## Software Update V4620697 für 462-011 Lohnfertigungsmaschine (28.02.2025)

Dieses Software Update wurde für La-Pierrette Wstk erstellt und beinhaltet folgendes (wurde mit RHS, FAD und PUM am 26.02.2025 beschlossen):

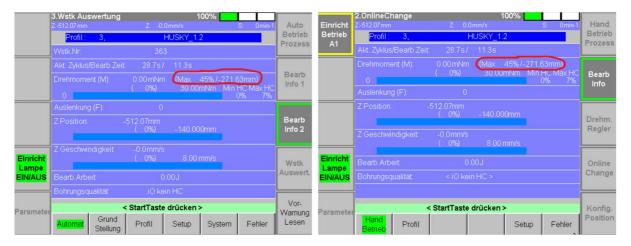
Für das setzen der langsamen Geschwindigkeit für das Ausfahren nach der Bearbeitung gibt es zwei neue Parameter die hier zu finden sind (beide sind Profilparameter!):

- Z Ausfahr langsam v
  - o Einstellungswert 0.01 bis 250.0mm/s
  - Hier definiert man die langsame Geschwindigkeit für das Ausfahren nach der Bearbeitung.
- Z Achse Pos umschaltung schnell
  - Einstellungswert Position des ermittelten negativen Endschalter bis
     0.0mm
  - Hier definiert man für das Ausfahren bis zu welcher Absoluten Position die Z Achse mit der Geschwindigkeit «Z Ausfahr langsam v» fährt. Wenn diese Position unterschritten wird, dann wird fliegend auf die Geschwindigkeit «Z Ausfahr v» umgestellt
  - Wenn hier der Wert Null eingetragen wird, dann wird für das Ausfahren die Geschwindigkeit «Z Ausfahr v» angesetzt (konventionell)

(Max 44%/-140.63mm)

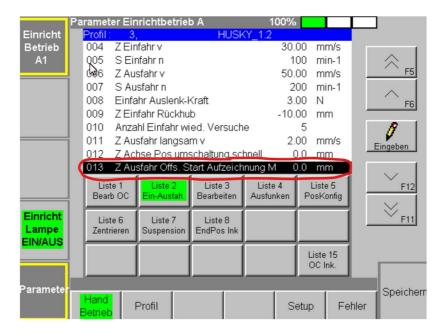
Für den Bearbeitungsprozess gibt es neu zwei Anzeigeparameter für das Ausfahren. Hier wird während dem Ausfahren eine Aufzeichnung gestartet und das maximale Drehmoment in Prozent ausgegeben und die dazugehörige Z Position, wo das maximale Drehmoment beim Ausfahren erreicht wurde.

Beachte, bei der IBN hat man nachträglich auch noch die Z Position aufgezeichnet zum Zeitpunkt wenn der Max Drehmoment ermittelt wird. Das könnte ja noch interessant sein zu wissen, auf welcher Position das aufgezeichnete Moment entstanden ist und sieht also so aus:

Links steht das maximale Drehmoment während dem Ausfahren und rechts auf welcher Z Position dies ermittelt wurde.

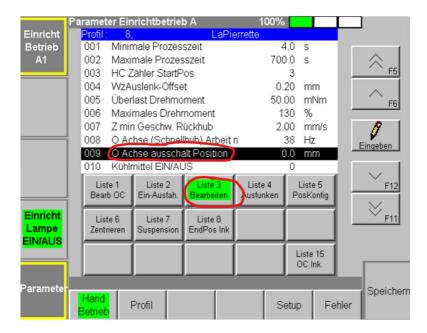
Neu hat man auch noch einen zusätzlichen Profilparameter definiert welches hier zu finden ist:

- Z Ausfahr Offs. Start Aufzeichnung M
  - Einstellungswert Position des ermittelten negativen Endschalter bis
     0.0mm
    - Beachte dies ist ein Offset und wird Relativ zur EndPos berechnet
  - Mittels diesem Offset bestimmt man ab der EndPosition nach wie viel Fahrweg erst die Aufzeichnung für das maximale Drehmoment aktiviert werden soll. Wenn der Wert Null eingestellt ist, dann wird es schon von der EndPos beim Ausfahren aufgezeichnet.
    - Um das Problem wo vorgängig beschrieben wurde zu umgehen, sofern dies dann in der Praxis ein Problem darstellt, könnte man hier z.B. -5.0mm einstellen. D.h. wenn die EndPos erreicht wird, dann würde beim Ausfahren erst 5.0mm später die Aufzeichnung des max Drehmomentes aktiviert werden. Alles was zwischen EndPos und oberhalb 5.0mm an Drehmoment ansteht würde es nicht aufzeichnen.
